改善箇所説明図

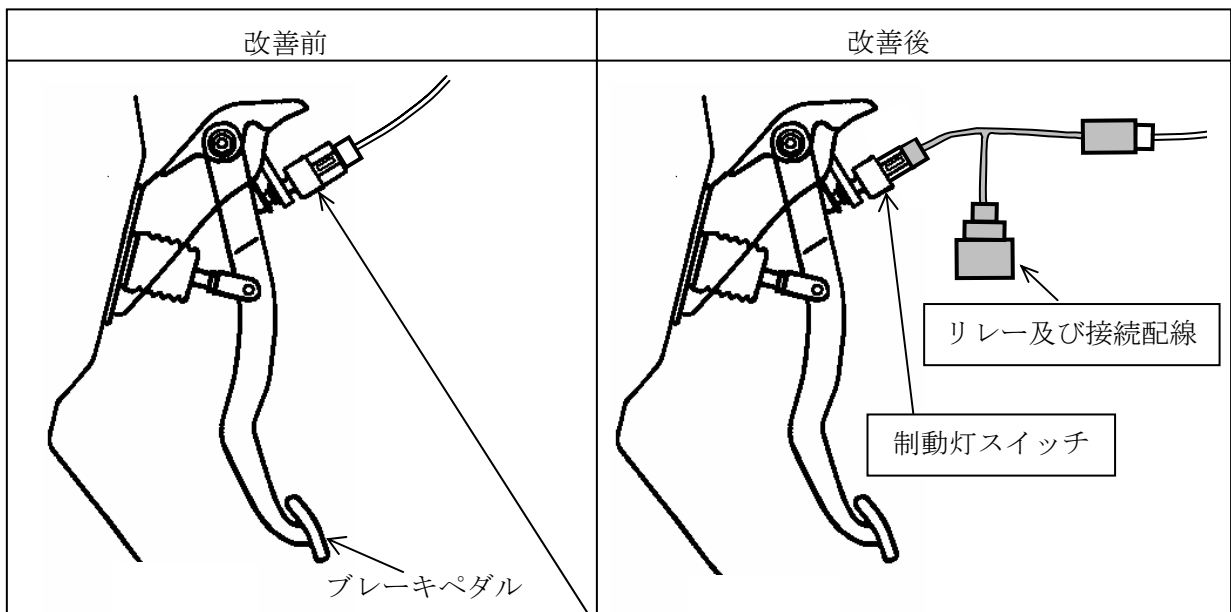
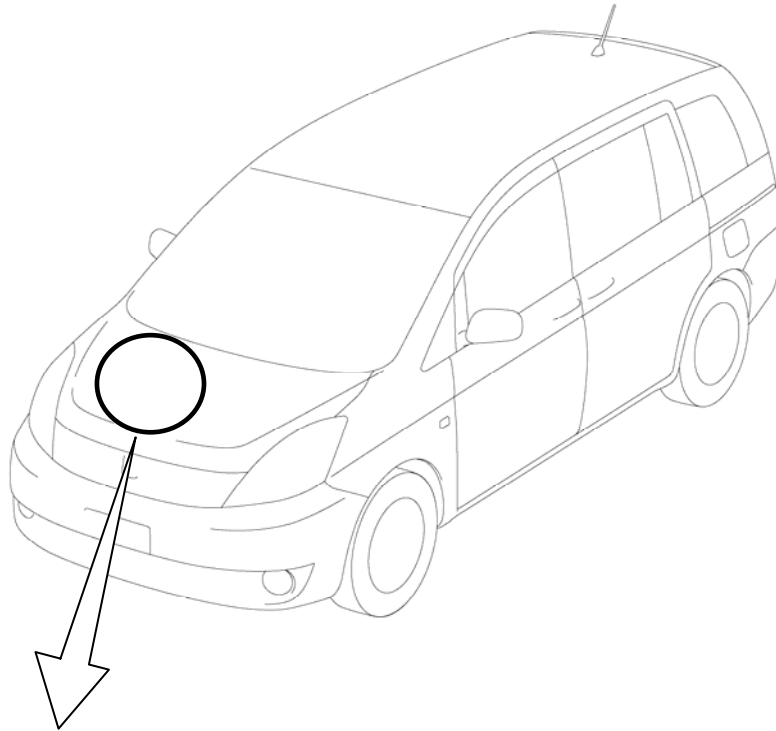
基準不適合発生箇所

制動灯スイッチ内部への異物侵入時の接点障害防止対策が不十分なため、絶縁性グリースが付着した作業用手袋で当該スイッチの外側に触れると、微量なグリース成分がスイッチ接点部まで徐々に拡散することがあり、スイッチ接点部の発熱により当該接点部に絶縁物が生成されて導通不良となるものがある。そのため、制動灯が点灯しなくなり、シフトレバーがパーキング位置から動かなくなるおそれがある。

改善の内容

全車両、当該スイッチを対策品に交換するとともにリレーを追加する。
